Skrivelse från Föreningen Rädda Ältasjön gällande antagande av programförslag för Älta Centrum i Nacka Kommunstyrelse

Föreningen Rädda Ältasjön är remissinstans för Nacka Kommuns program för expansion av Älta Centrum då området gränsar till Ältasjön och avvattnas till denna. Föreningen lämnade ett yttrande i ärendet under programsamrådet.

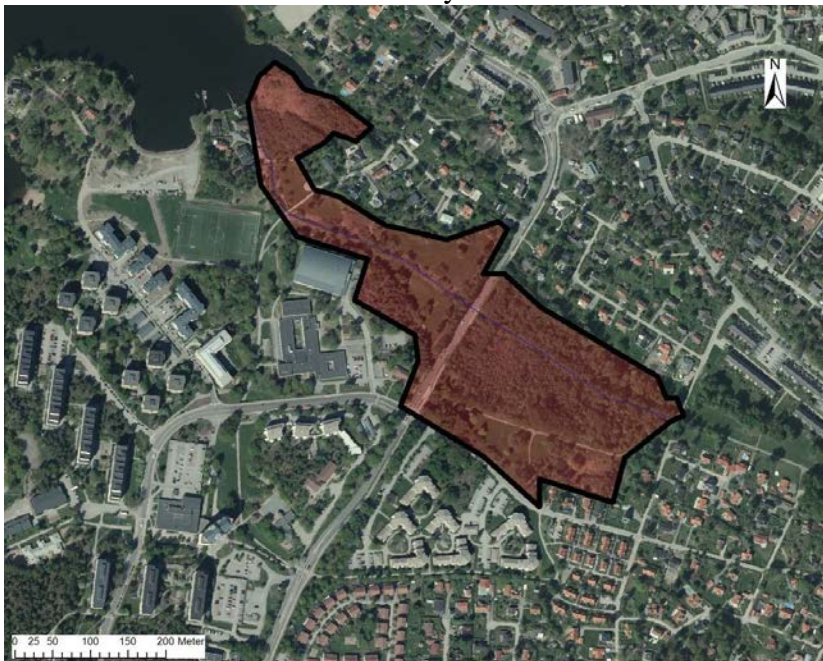
- Vi vill att programmet utökas till att omfatta åtgärder för förbättrad dagvattenrening från våtmarken belägen väster om Ältavägen (t ex genom meandring). Alternativt att den första detaljplanen som handläggs (Etapp A?) även ska omfatta detta område. De två dagvattendammar som anges på s. 45 måste anläggas innan övrig bebyggelse i Älta Centrum påbörjas.
- Vi vill att den planerade radhusbebyggelsen samt förskola i det som kallas etapp E utgår ur programmet. Detta är, som syns nedan, en del av våtmarken som är nödvändig för reningen av dagvattnet till Ältasjön. Området är sankt och fyller en renande funktion. Om det skulle bebyggas skulle denna funktion försvinna, och risk finns att även den centrala våtmarkens renande funktion sätts ur spel vid dräneringen inför den nya bebyggelsen.
